Service Information

Datum: 26.4.74 -11a- G1/Li

Betr.: Spulentonbandgeräte
N 4414, N 4416, N 4418,
N 4450, N 4510
Änderungen der steckbaren
Einheiten (Units)

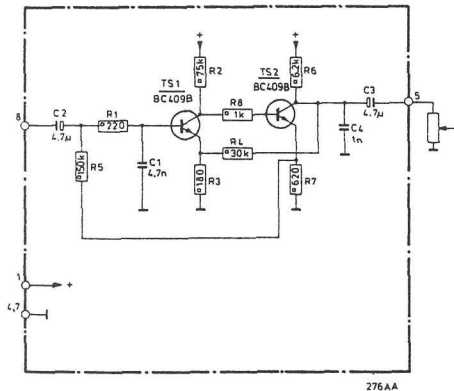
- Um zu verhindern, dass beim Herausziehen der Einheiten eine Ecke abbricht, wurde die Form der Einheit geändert. Die neue Form ist aus der nebenstehenden Abbildung ersichtlich.

UNIVERSAL INPUT UNIT	N4418, N4450, N4510	4822 218 30055
----------------------	---------------------	----------------

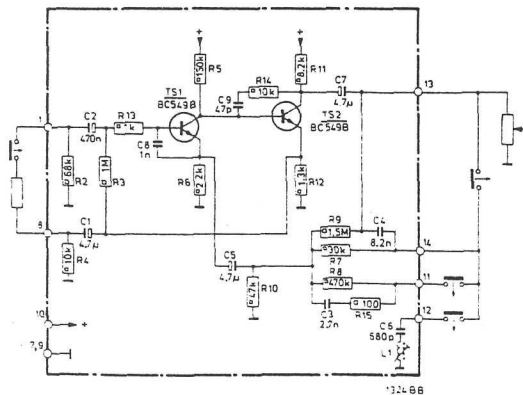
- Um den Frequenzbereich für "Phono" zu verbessern, wurde R9 - 620 kΩ durch 1,5 MΩ ersetzt. Diese Änderung wurde ab Stempelung WR07/150 (N4450) eingeführt und für die Geräte N4418 und N4510 ab Beginn der Herstellung
- Wegen einfacherer Montage wurden TS1,2 - BC149B durch BC549B ersetzt.

PLAY BACK UNIT

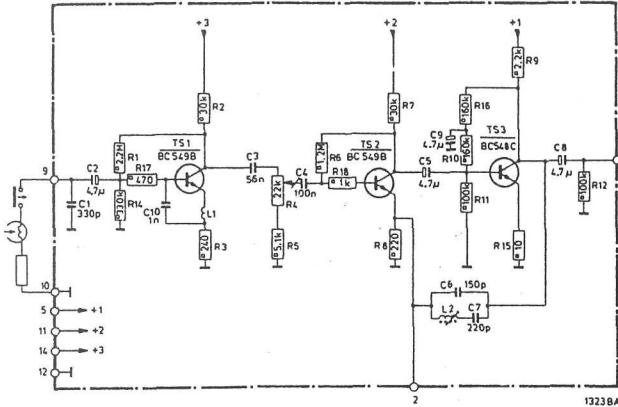
- Um den Frequenzbereich bei $v = 19 \text{ cm/s} - 25 \text{ kHz}$ zu verbessern, wurde C1 - 680 pF durch 330 pF ersetzt. Diese Änderung ist ab Stempelung WR07/327 (N4418), WR10/334 (N4450), WR02/327 (N4510) eingeführt.
- Wegen einfacherer Montage wurden ersetzt:
TS1, 2 - BC149B durch BC549B
TS3 - BC148C durch BC548C.

Anmerkung: Die Einheiten, die die Änderungen zum verbessern der Frequenzcharacteristik enthalten, werden unter Code-Nummer 4822 218 30152 geliefert.

RECORDING UNIT

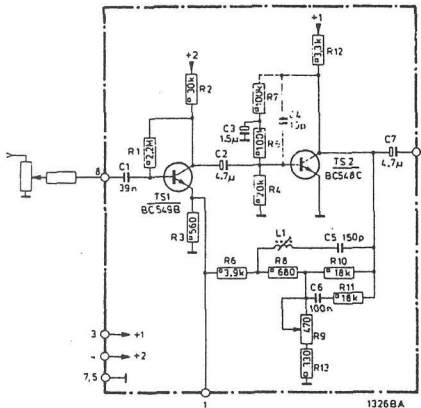
- Der richtige Wert für R13 muss 330 Ω sein.
- Wegen einfacherer Montage wurden ersetzt:
TS1 - BC149B durch BC549B
TS2 - BC148B durch BC548B

BEFORE TAPE UNIT

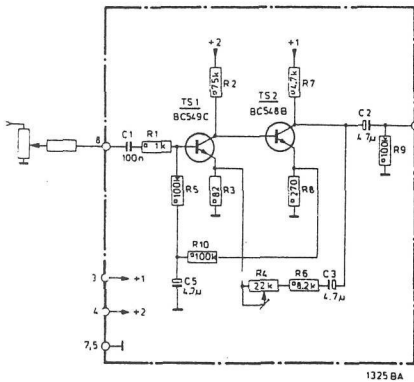
- Wegen einfacherer Montage wurden ersetzt:
TS1 - BC149C durch BC549C
TS2 - BC148B durch BC548B

OSCILLATOR UNIT

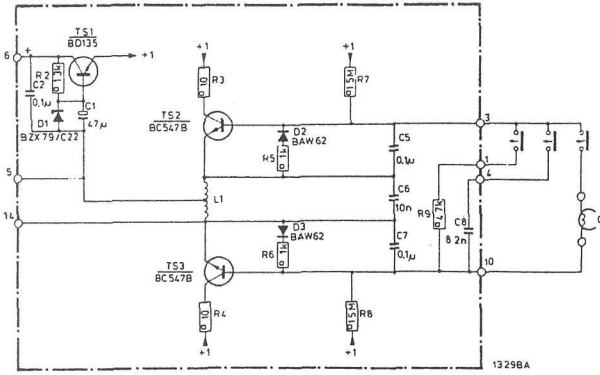
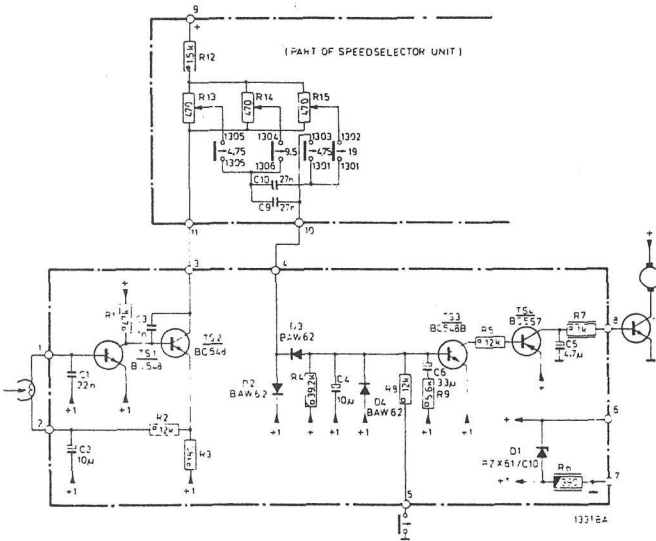
- Um Störungen bei MW-Empfang zu vermeiden, wurde die Löschfrequenz von 114 kHz in 100 kHz geändert. Hierdurch sind C3, C4, C9 und C10 entfallen.
- Ausserdem wurden ersetzt: C5 und C7 - 56 pF durch 0,1 μF
C6 - 8,2 nF durch 10 nF
C8 - 6,2 nF durch 8,2 nF

Zum Verbessern der Löschfähigkeit wurde D1 - BZX79/C20 durch BZX79/C22 ersetzt. R5 und R6 von 10 kΩ wurden durch Widerstände von 1 kΩ ersetzt und mit D2 bzw. D3 parallelgeschaltet. Diese Änderungen sind ab Stempelung WR06/148 (N4450) eingeführt worden, und für N4418 und N4510 ab Beginn der Produktion:

- Um von einer zuverlässigen Funktion von D2,3 - BA216 versichert zu sein, wurden diese Dioden durch BAW62 ersetzt. Diese Änderung ist ab Stempelung WR07/322 (N4418), WR09/322 (N4450), WR02/322 (N4510) eingeführt worden.
- Wegen einfacherer Montage wurden TS2,3 - BC147B durch BC547B ersetzt.

SPEED CONTROL UNIT

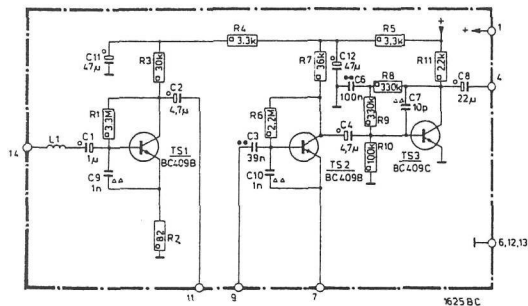
- Um von einer zuverlässigen Funktion von D1 - BZX79/C10 versichert zu sein, wurde diese Diode durch BZX61/C10 ersetzt.

- Um von einer zuverlässigen Funktion von D2,3 - BA217 und D4 - BA216 versichert zu sein, wurden diese Dioden durch BAW62 ersetzt.

- Wegen einfacherer Montage wurden ersetzt:
TS1,2 - BC148 durch BC548
TS3 - BC148 durch BC548B
TS4 - BC157 durch BC557

Vor dem Herausziehen vom Speed-Control-Unit muß das Gerät spannungsfrei gemacht werden, da sonst durch Berührung des Widerstandes R6 mit dem Chassis die Zenerdiode D1 zerstört wird.

RESET AUTOMATIC REVERSE UNIT

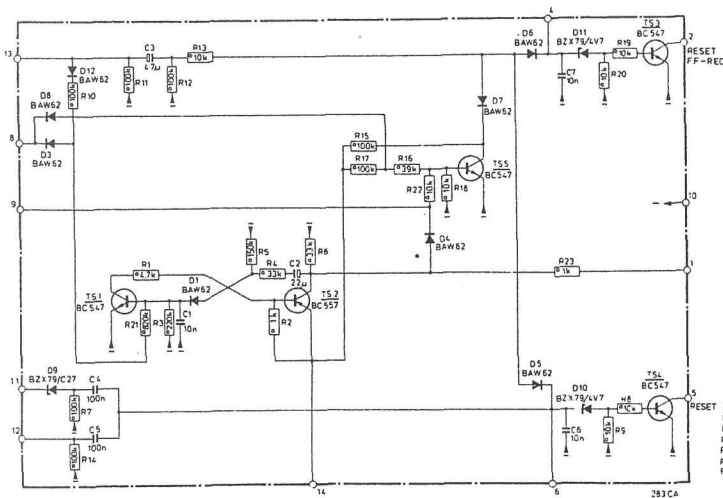
- Da das Gerät bei Gebrauch der Fernbedienung N6719 des öfteren stoppte, wurden D10, 11 - BZX88/C3V3 durch BZX79/C4V7 ersetzt. Diese Änderung ist ab Stempelung WR09/240 bei einem Teil der Einheiten eingeführt worden und ab WR09/304 für alle Einheiten.
- Da die Schaltung bei einer zu niedrigen Netzspannung nicht funktionierte, wurde D9 - BZX79/C30 durch BZX79/C27 ersetzt. Diese Änderung ist ab Stempelung WR09/333 eingeführt worden.
- Um von einer zuverlässigen Funktion der Dioden D1,3,4,5,6,7,8,12 - BA217 versichert zu sein, wurden diese durch BAW62 ersetzt. Diese Änderung ist ab Stempelung WR09/304 eingeführt worden.
- Wegen einfacherer Montage wurden ersetzt:
TS1,3,4,5 - BC147 durch BC547
TS2 - BC157 durch BC557

PRE EMPHASIS/SPEED SELECTOR UNIT

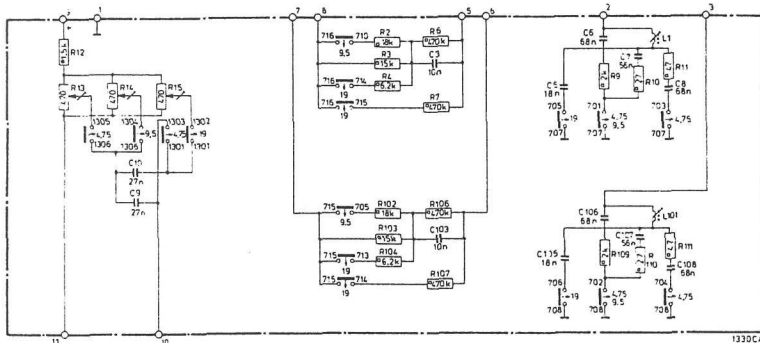
- Um die Frequenzcharakteristik bis 25 kHz bei $v = 19 \text{ cm/s}$ zu verbessern, mussten R8, 108 entfallen und wurden C5, 105 von 27 nF durch Kondensatoren von 8 nF ersetzt. Diese Änderung ist ab Stempelung WR07/327 (N4418), WR10/334 (N4450), WR02/327 (N4510) eingeführt worden.

Anmerkung: Die Einheiten, die die Änderungen zum verbessern der Frequenzcharakteristik enthalten, werden unter Code-Nummer 4822 218 30153 geliefert.

POWER OUTPUT UNIT

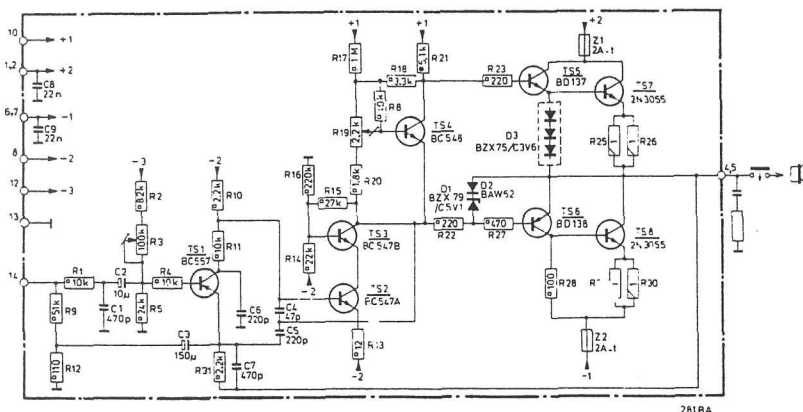
- Um von einer zuverlässigen Funktion von TS5,6 - 2N2219A, 2N2905A versichert zu sein, wurden diese durch Transistorpaar BD137/138 ersetzt. Diese Änderung ist ab Stempelung WR09/306 eingeführt worden.
- Um Ausfällen von Schmelzsicherungen zu vermeiden, wurde R24 durch Stabilistor D3 BZX75/C3V6 ersetzt. Diese Änderung ist ab Stempelung WR09/329 eingeführt worden.
- Infolge anderer Lieferbedingungen wurde D2 - BAX13 durch BAW62 ersetzt.
- Wegen einfacherer Montage wurden nachstehende Transistoren ersetzt:
TS1 - BC157 durch BC557
TS2 - BC147A durch BC547A
TS3 - BC147B durch BC547B
TS4 - BC148 durch BC548

TONE CONTROL UNIT

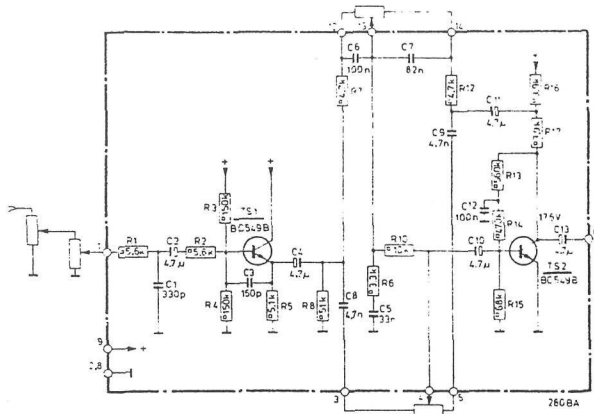
- Wegen einfacherer Montage wurden TS1,2 - BC149B durch BC549B ersetzt

SPEED CONTROL UNIT

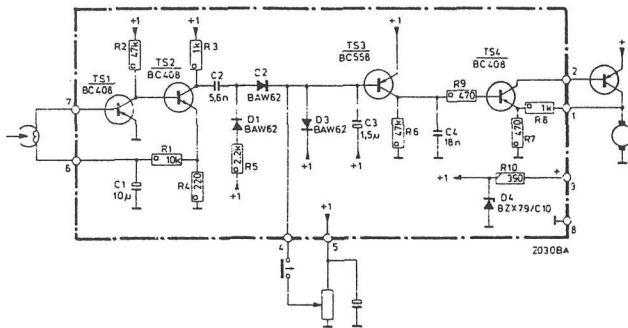
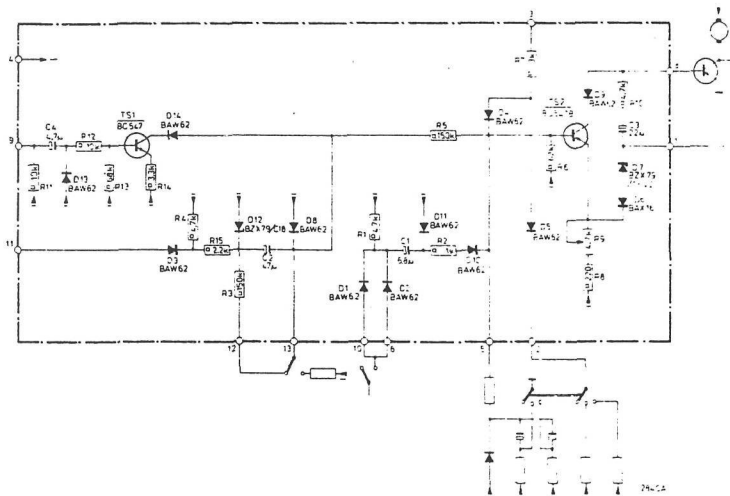
- Um von einer zuverlässigen Funktion von D4 - BZX79/C10 versichert zu sein, wurde diese Diode durch BZX61/C10 ersetzt.

- Infolge anderer Lieferbedingungen wurden D1,2,3 - BA217 durch BAWC2 ersetzt.

- Wegen einfacherer Montage wurde TS3 - BC158 durch BC558 ersetzt.

FLIP-FLOP UNIT

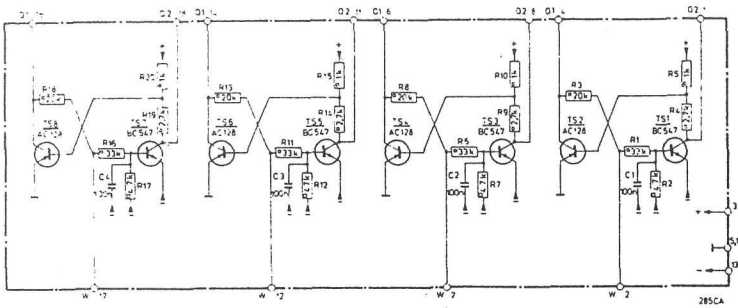
- Wegen einfacherer Montage wurden TS1,3,5,7 - BC147 durch BC547 ersetzt

MOTOR STOP UNIT

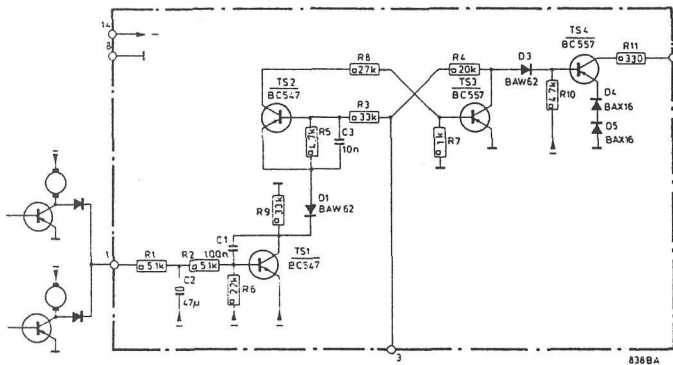
- Infolge anderer Lieferbedingungen wurden D1,3 - BA217 durch BAW62 ersetzt.
- Wegen einfacherer Montage wurden ersetzt:
TS1,2 - BC147 durch BC547
TS3,4 - BC157 durch BC557

FLIP-FLOP UNIT

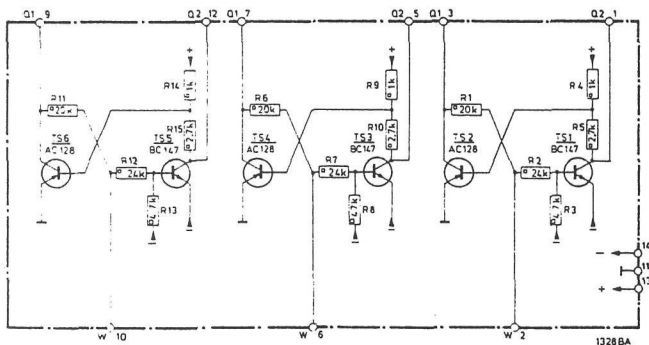
- Um von Ansprechen der Brems- und Spulmagneten bei niedriger Netzspannung versichert zu sein, wurden R2,7,12 von 33 kΩ durch Widerstände von 24 kΩ ersetzt. Diese Änderung ist ab Stempelung WR06/244 (N4418), WR01/244 (N4510) eingeführt worden.

TAPE TENSION UNIT

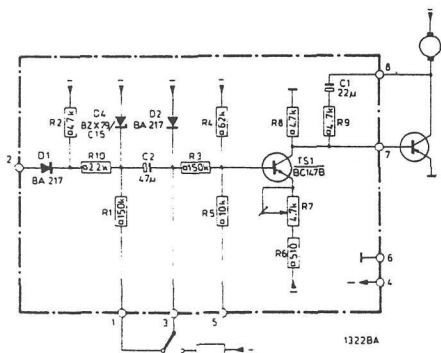
- Um die Einstellung des Motorstroms zu vereinfachen, wurde R7 von 2,2 kΩ durch einen Widerstand von 4,7 kΩ ersetzt. Diese Änderung ist ab Stempelung WR04/202 (N4418) und für N4510 ab Beginn der Produktion eingeführt worden.
- Um das Aufwickelmoment beim Spulen zu erhöhen, wurde RS von 27 kΩ durch einen Widerstand von 10 kΩ ersetzt. Diese Änderung ist ab Stempelung WR06/236 (N4418), WR01/236 (N4510) eingeführt worden.
